ケーブルベヤ商品企画課

ケーブルベヤ TKMT 形一部商品仕切板変更のご案内

縦仕切板：TKMT47H26DD-ST

横仕切板：TKMT47H26DD-HS56、HS80、HS104、HS152、HS192

新仕様	従来仕様
外観	縦仕切板	 板厚：2.8	 板厚：4.2
	横仕切板	 板厚：2.4	 板厚：4.0

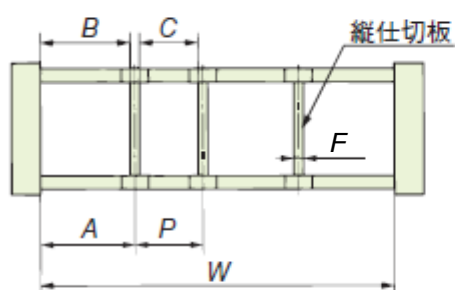
- ・縦仕切板はケーブルベヤ本体に対して固定取付(ロックタイプ)となりますので、安定性が向上します。
- ・仕切板の板厚が薄くなる為、ケーブルベヤの収納スペースが大きくなります。
- ・新仕様の仕切板は、既存のケーブルベヤへもご使用いただけます。

【仕切り寸法】

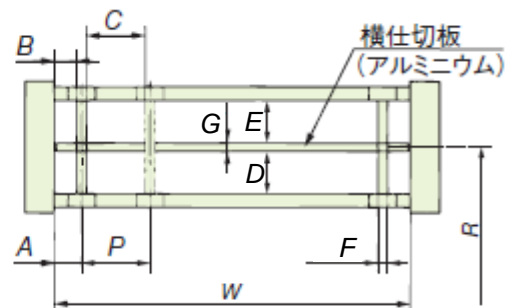
- ・縦仕切板の、本体に対する取付位置が限定されます。(添付資料をご参照ください)
- ・縦仕切板と横仕切板は新仕様同士、又は旧仕様同士の組合せにてご使用ください。
(新仕様と旧仕様を、組み合わせることはできません)

新仕様		従来仕様	
		①に適用	②に適用	①に適用	②に適用
仕切寸法	A	12~(8mm 毎)	12, 20	min7	7~23
	B	10.6~(8mm 毎)	10.6, 18.6	min 5	5~21
	P	8~(8mm 毎)	8~88(8mm 毎)	min8	8~88
	C	5.2~(8mm 毎)	5.2~85.2(8mm 毎)	min4	4~84
	D	-	10.8	-	10
	E	-	12.8	-	12
板厚	F	2.8	2.8	4.2	4.2
	G	-	2.4	-	4
